Vorläufige Stellungnahme zum Entwurf der 6. Fortschreibung des Flächennutzungsplanes (FNP) zur Ausweisung von Sonderbauflächen für Windenergie in der Verbandsgemeinde Prüm

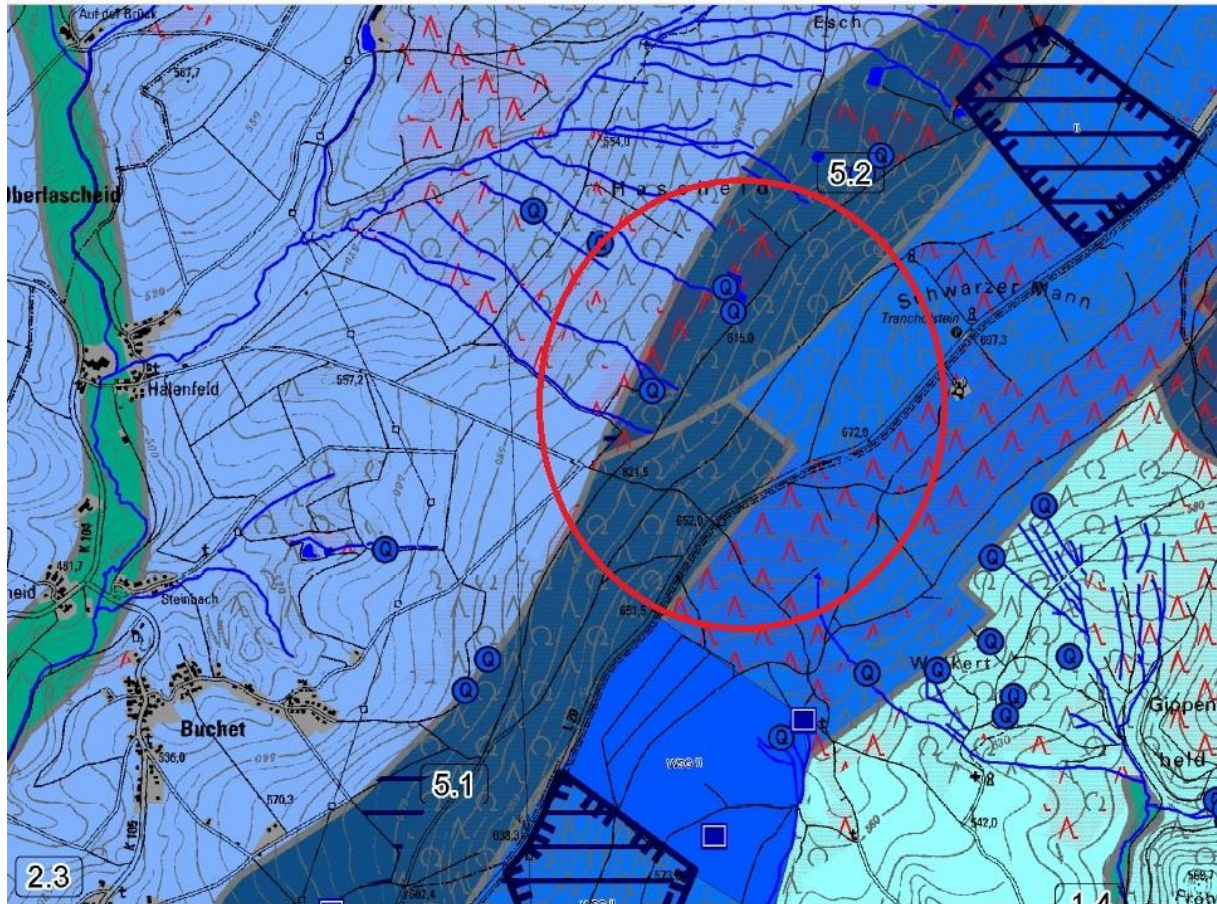
Die beiden folgenden Karten sind Ausschnitte aus der o.g. Grundwasserkarte, die sich auf die Gebiete in der Schneifel konzentrieren, die als Sondergebiet Windenergie ausgewiesen sind.

Roter Kreis enthält das Gebiet mit sehr hoher Empfindlichkeit als Teil von C1 (Eignungsfläche Windenergie als Ergebnis der Umweltprüfung)

Roter Kreis enthält das Gebiet mit sehr hoher Empfindlichkeit als Teil von C4 (Eignungsfläche Windenergie als Ergebnis der Umweltprüfung)

- Ausschluss der mit Verschmutzungsempfindlichkeit IV („sehr hoch“) ausgewiesenen Gebiete für die Windenergienutzung im Flächennutzungsplan
- Erstellung eines Geologisch-hydrologisches Sondergutachten für das Gebiet Schneifel

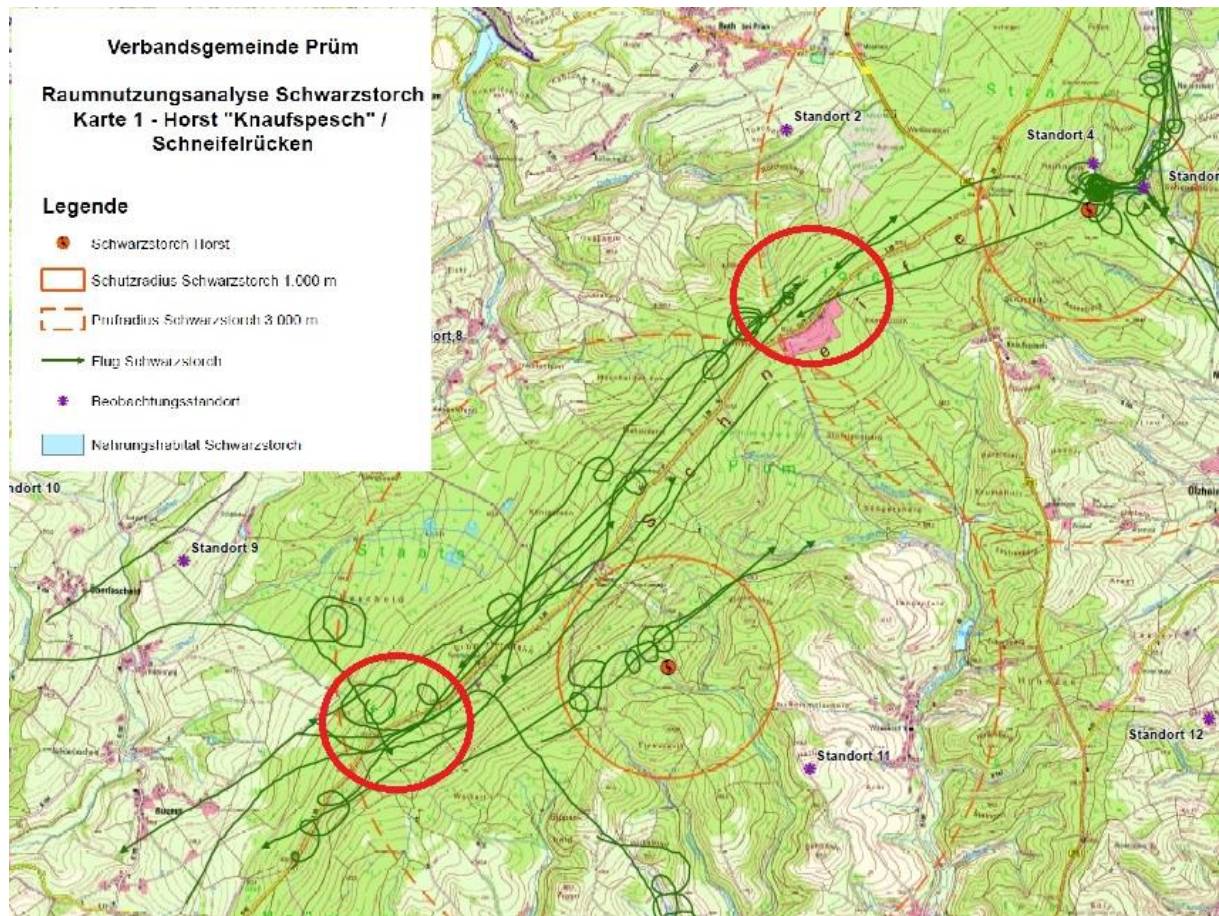
- den WEA-Standorten (1.),
 - den Nahrungsräumen (3.)
- und wg. Mängel bei der Untersuchung und im Analysenbericht
- **nicht gesicherte** Flugbewegungen (4.) vorliegen.

Die vorliegende Raumnutzungsanalyse Schwarzstorch ist methodisch unzureichend und wissenschaftlich fragwürdig. Dies zeigt sich auch darin, dass zwar aus „Untersuchungen zum Vorkommen des Schwarzstorches (Ciconia nigra) im Schneifelgebiet der VG Prüm“, zitiert wird und sogar behauptet wird *„Insbesondere Daten aus der Untersuchung von WEBER(2013) fließen in die Ergebnisdarstellung für die jeweils betroffenen Horste ein“*¹³, der von Torsten Weber beobachtete Nahrungsflug über den nördlichen Schneifelh Rücken bei der Raumnutzungsanalyse aber genauso verschwiegen wird, wie das folgende Fazit bei Torsten Weber:

Obwohl bei (GINSTER, Raumnutzungsanalysen Schwarzstorch, 2015) der Schutzradius nicht berücksichtigt wurde und die ermittelten Flugkorridore –wie gezeigt– ungenügend sind, so ist dennoch die Überschneidung zwischen Flugkorridoren und dem/n geplanten Sondergebiete/n (Lage C1 und C2 entspricht roten Kreis in Karte) klar erkennbar.
